ID: Codice procedura (ID_VIP/ID_MATTM): 12691

“Progetto di un impianto eolico denominato "Pitigliano" ubicato nei comuni di Pitigliano (GR) e Sorano (GR) costituito da 20 (venti) aerogeneratori di potenza nominale 7,0 MW per un totale di 140,0 MW con relative opere connesse ed infrastrutture indispensabili”

TESTO DELLE OSSERVAZIONI

Immagine 1. Vincoli ex art. 136 del CBC dal PIT della Regione Toscana e zona approssimativa dove è progettato l'impianto industriale.

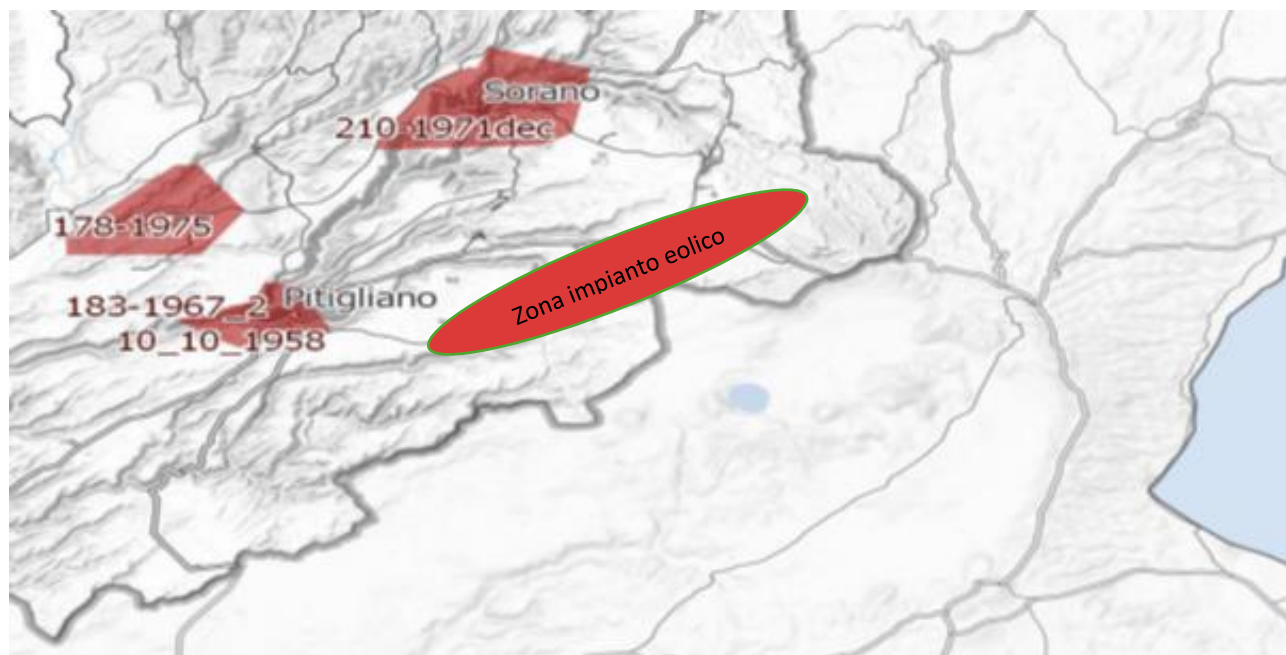
Al contrario si evidenzia che l'impianto eolico industriale citato non solo ricadrebbe con tutti e 20 gli aerogeneratori all'interno delle fasce di rispetto di 3 km di due vincoli paesaggistici di notevole interesse pubblico esistenti nella Regione Lazio e con una parte di essi nel vincolo paesaggistico del Centro abitato di Sorano (GR) quindi in aree non idonee all'installazione di impianti di energia rinnovabile. Addirittura, alcuni aerogeneratori sarebbero ubicati a poche centinaia di metri dai perimetri dei due vincoli paesaggistici laziali ex art 136 del CBC.

Inoltre, come sostiene la Proponente parte dell'impianto si verrebbe a trovare a 3,5 km dal centro abitato di Sorano. Infatti, tre degli aerogeneratori WTG 08, 09, 10 sono addirittura all'interno delle fasce di rispetto dei 3 km del suo vincolo paesaggistico di notevole interesse pubblico ex art 136 del CBC. Si evidenzia che così si crea

un'ulteriore incompatibilità con la tutela del Paesaggio.

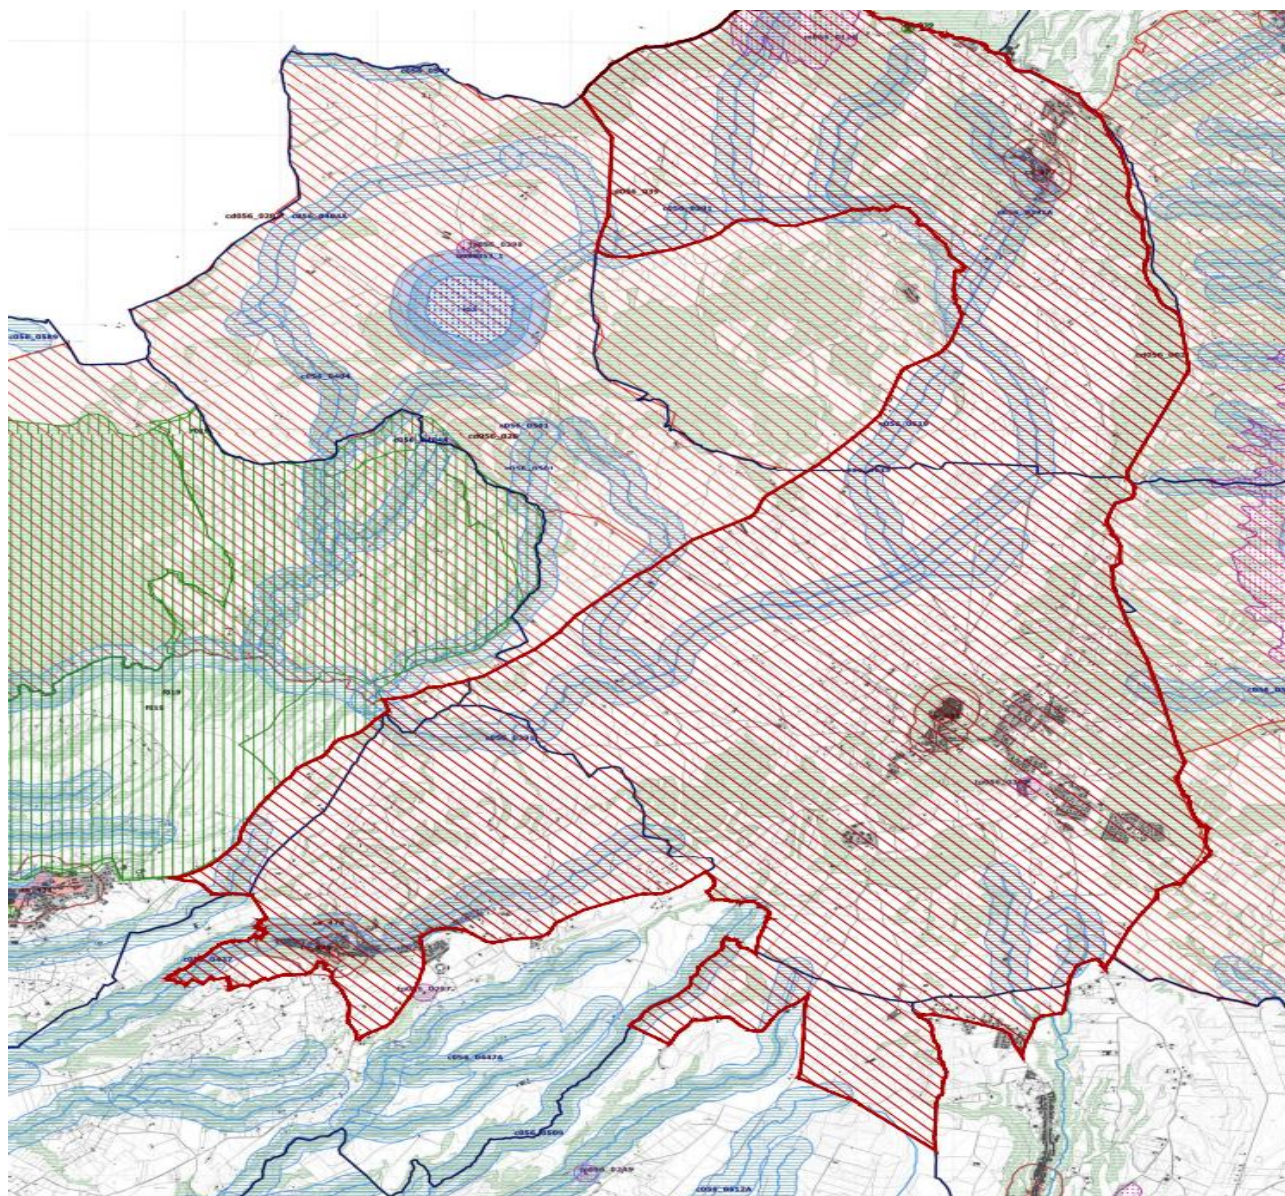
Come è illustrato nell'immagine si ribadisce che l'impianto industriale "Pitigliano" ricade completamente all'interno delle fasce di rispetto dei due vincoli di notevole

interesse pubblico e lambisce quelle di un terzo vincolo e quindi come affermato dal Consiglio di Stato nelle sentenze citate, l'impianto è insediato in area non idonea ai sensi dell'art. 20 comma 8 lettera c quater del D.Lgs. n. 199/2021 e ss.mm.ii al contrario di quanto sostiene la proponente.

Immagine 3. Cumulo di una parte di impianti eolici, fotovoltaici e geotermici industriali in progettazione ed esistenti intorno all’eolico industriale “Pitigliano”.

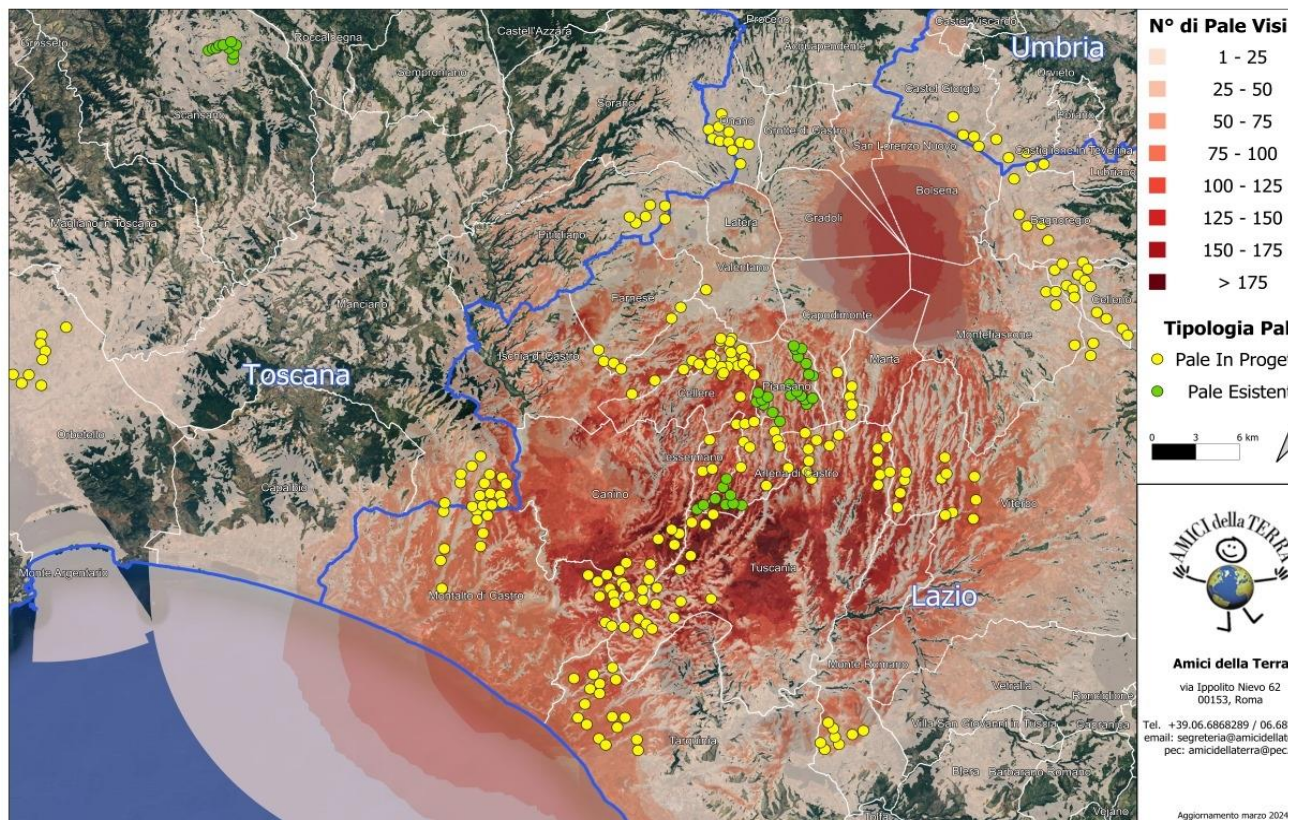
Beni Culturali “*Ambito paesaggistico, geologico e geomorfologico dell’orlo della caldera di Latera ...*” Non vengono nemmeno citati gli impianti eolici in progetto al MASE, il “Rempillo” (6 aerogeneratori) e un altro in verifica amministrativa di 14 aerogeneratori e 72, 6 MW. Ad oggi nei territori di Pitigliano, Sorano e in quello limitrofo potenzialmente potrebbero essere insediati 40 aerogeneratori alti 200 metri e larghi 170. Ma la proponente non cita neanche altri impianti che creerebbero il cumulo e quindi maggiore impatto. Infatti, sul territorio della “Città del Tufo” (Sorano e Pitigliano) impatterebbero anche l’impianto eolico “Montarzo” di Onano con 13 aerogeneratori con le dimensioni ricordate, l’altro eolico industriale nel territorio di Valentano con sette aerogeneratori (stesse dimensioni), gli impianti di Farnese con un minieolico di 3 Torri alte 60 metri già installate in località Poggio del Crognolo e l’impianto eolico industriale “Vallerosa” (7 aerogeneratori alti 200 metri e larghi 158 metri) in procedura VIA presso la Regione Lazio. Inoltre, altri impianti del minieolico già presenti a Valentano, Cellere e Piansano e due progetti eolici industriali con le stesse dimensioni (200 m x 170 m) nel Comune di Ischia di Castro. La valutazione del cumulo non prende neanche in considerazione gli impianti industriali di fotovoltaico e agrivoltaico in progetto a Farnese, Valentano, Ischia di Castro, Cellere. L’impianto geotermico in procedura Via al MASE, progettato nella Caldera di Latera. Quindi è stata effettuata una valutazione del potenziale impatto cumulativo non veritiera a dispetto di quanto affermato dalla proponente che sostiene di aver preso in considerazione uno spazio di 10 km intorno al suo impianto per gli impatti che si creerebbero.

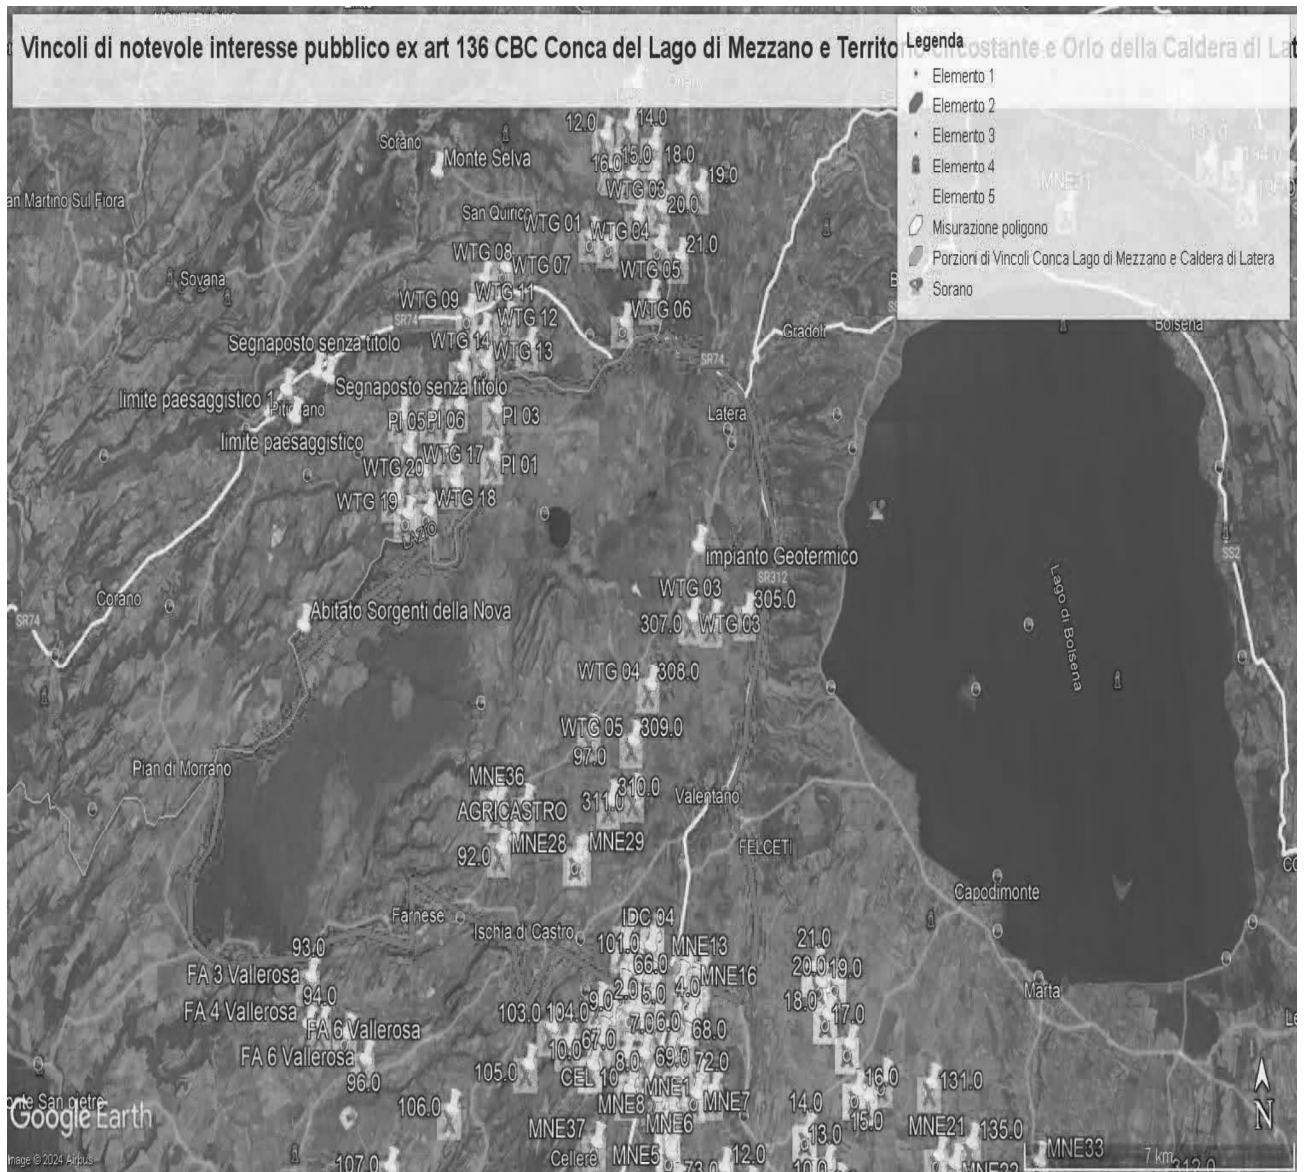
ma nelle sue immediate vicinanze (a soli 100 metri i primi due aerogeneratori) oltre ad impattare sul territorio e sulle economie di cinque Comuni del Lazio (Farnese, Onano, Latera, Valentano, Grotte di Castro e Gradoli) si trova nelle fasce di rispetto dei Beni di notevole interesse pubblico come si è evidenziate nelle Osservazioni precedenti e crea degli impatti negativi anche sui beni naturalistici come verrà dettagliato nell'Osservazione relativa alla Vinca. Inoltre, andrebbe a sommarsi al già enorme cumulo di impianti eolici e fotovoltaici e geotermici che creano una elevata criticità ambientale nella provincia di Viterbo e interferiscono anche con il territorio toscano come si può vedere dalle varie immagini dell'Allegato n. 1.

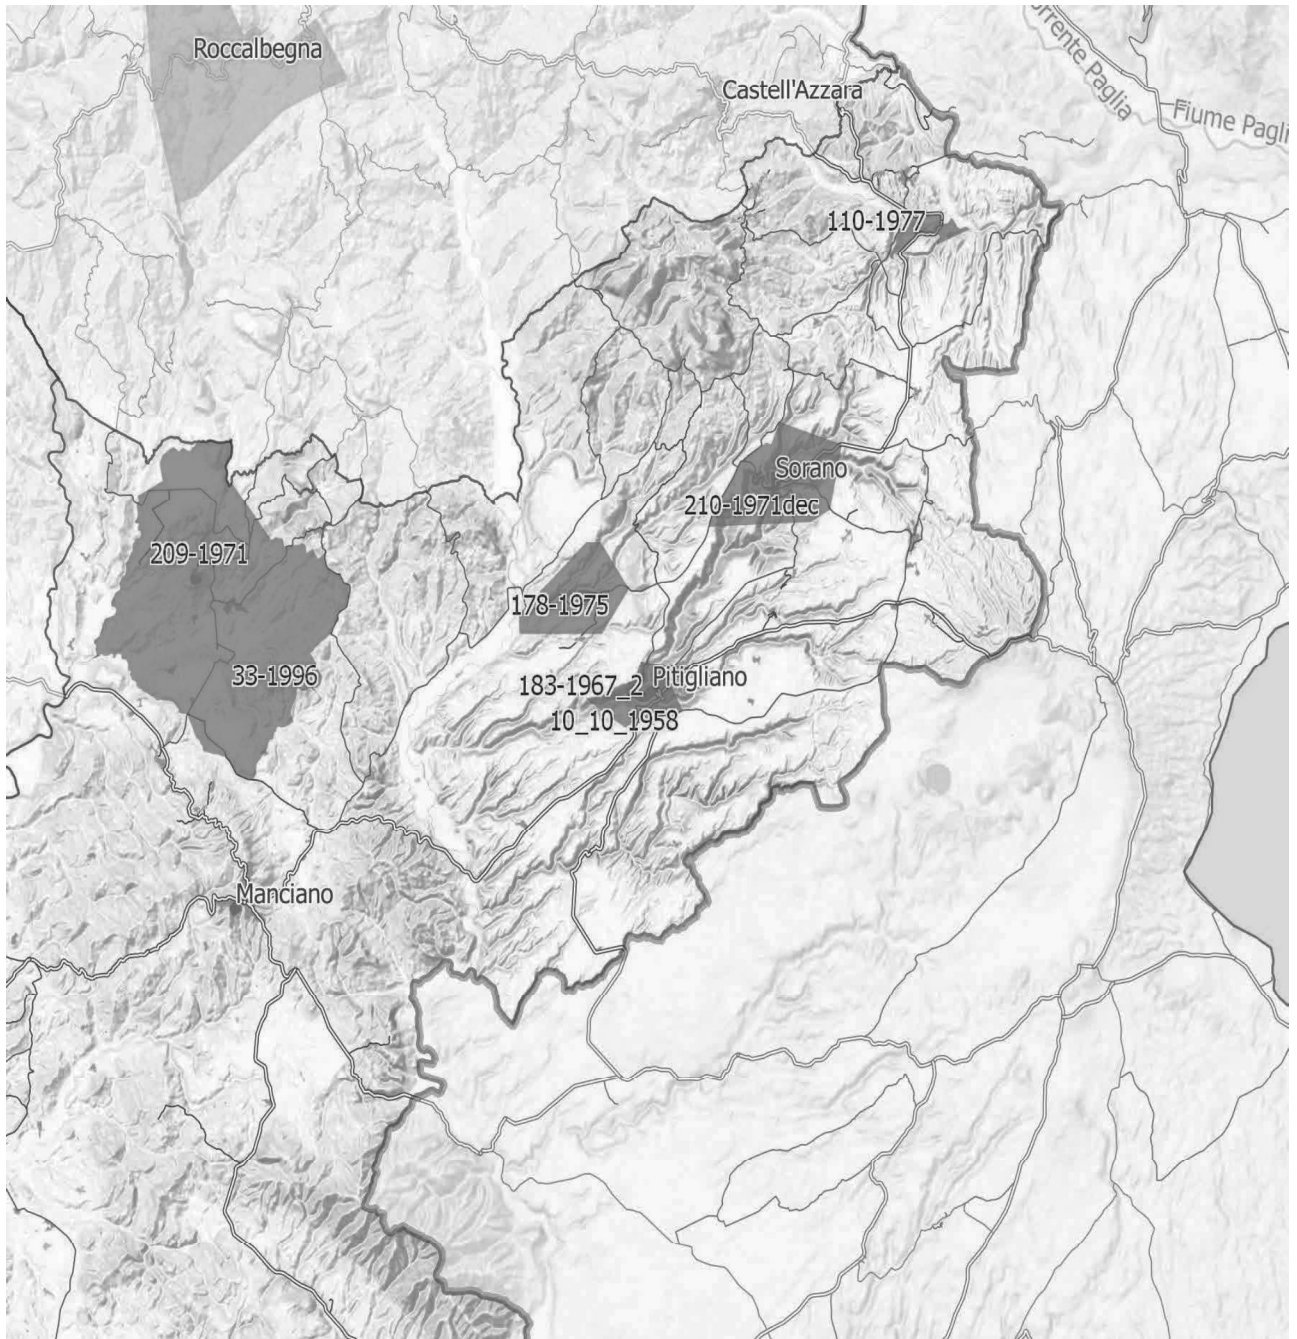
IMMAGINE n. 4 Si evidenzia che i tre aerogeneratori WTG 07, WTG 08 e WTG 09 impattano con il vincolo paesaggistico di notevole interesse pubblico del Centro Storico di Sorano. Il WTG 07 si troverebbe a 2828 m, WTG 08 2504 e WTG 09 2990. Il cavidotto dell'impianto invece impatta in buona parte del Vincolo paesaggistico ex art. 136 del CBC del Centro Storico di Pitigliano.

IMMAGINE n 5. Mappa eolici elaborata dall'Associazione Amici della Terra. La mappa evidenzia il cumulo degli impianti tra Lazio e Toscana.

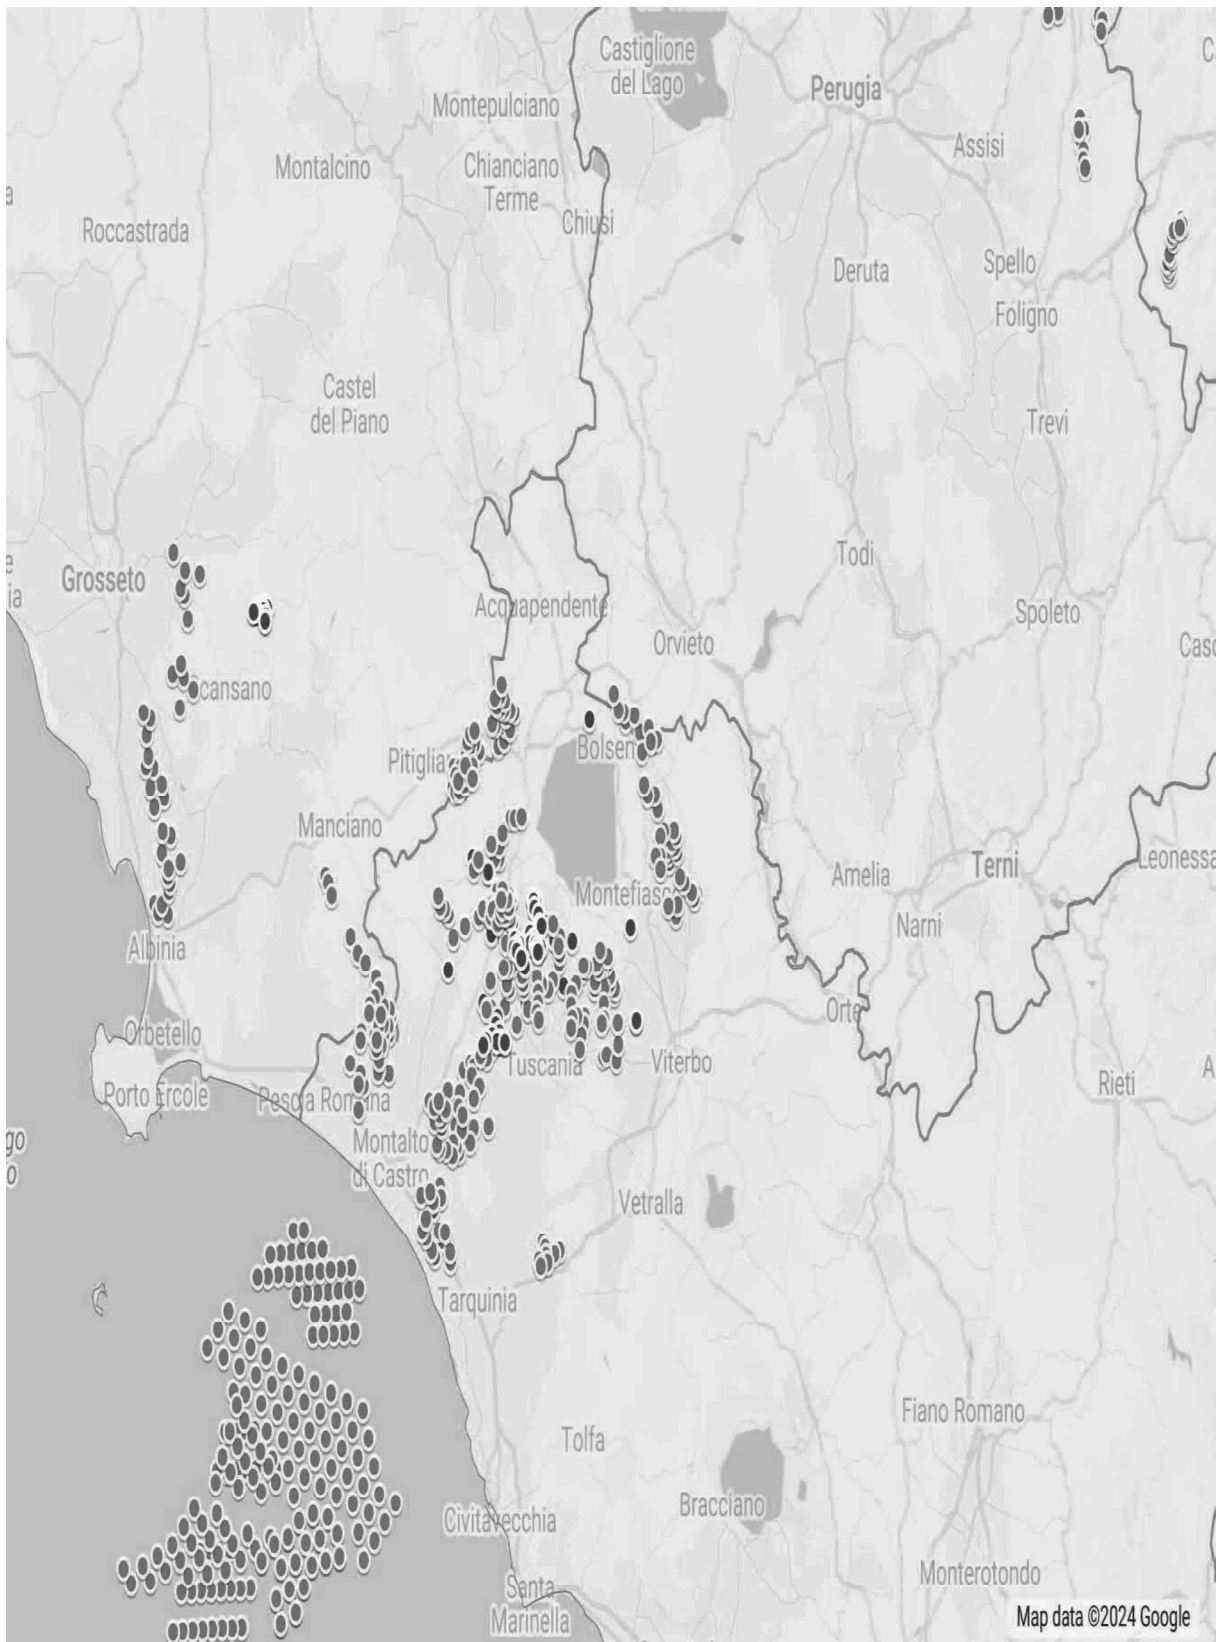
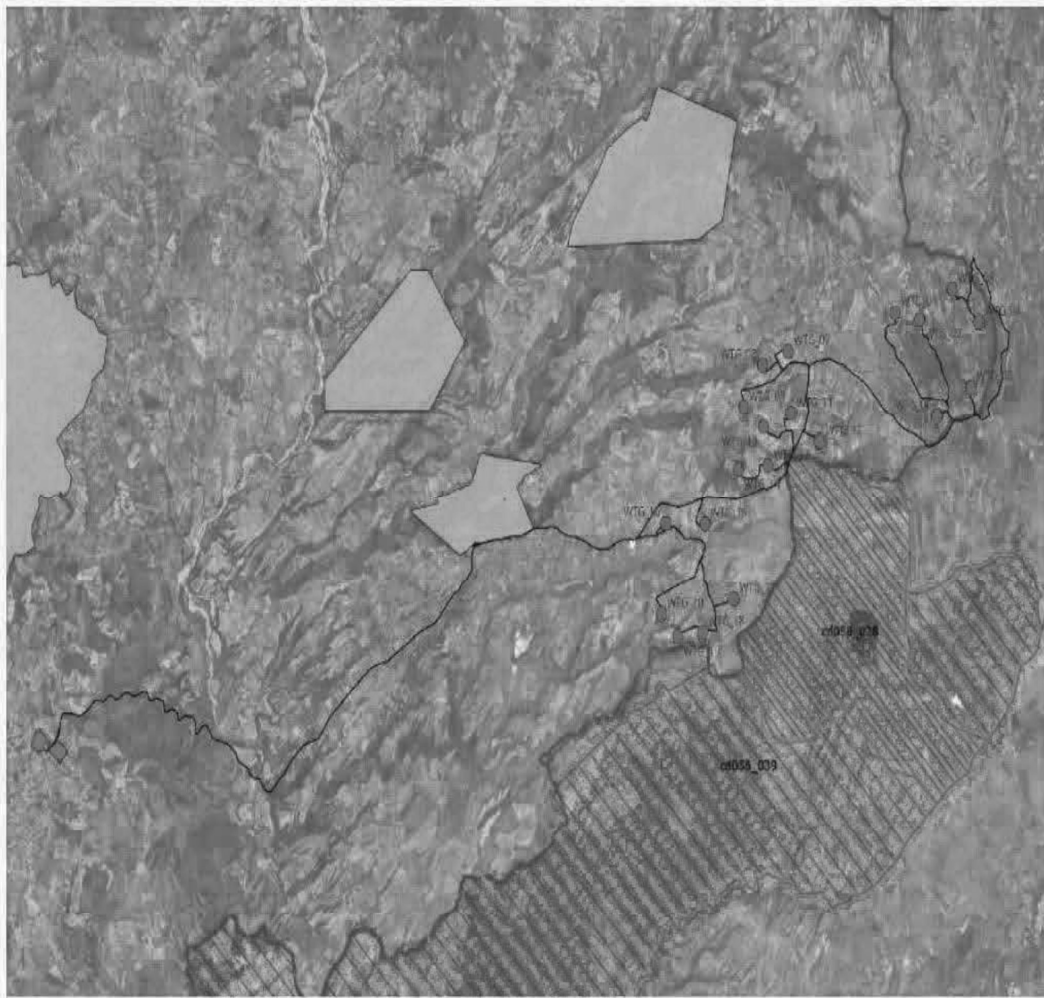
Riguardo al cumulo degli impianti FER, le mappe prodotte dalla proponente riguardano, come già evidenziato, soltanto una parte molto piccola degli impianti FER dell'area intermedia e vasta e in particolare di quelli eolici che contribuiscono a creare un notevole cumulo e la saturazione del territorio tosco laziale. Riguardo al cumulo dei soli impianti eolici si riporta la mappa dell'intervisibilità degli impianti eolici elaborata dall'Associazione nazionale “Amici della Terra”.
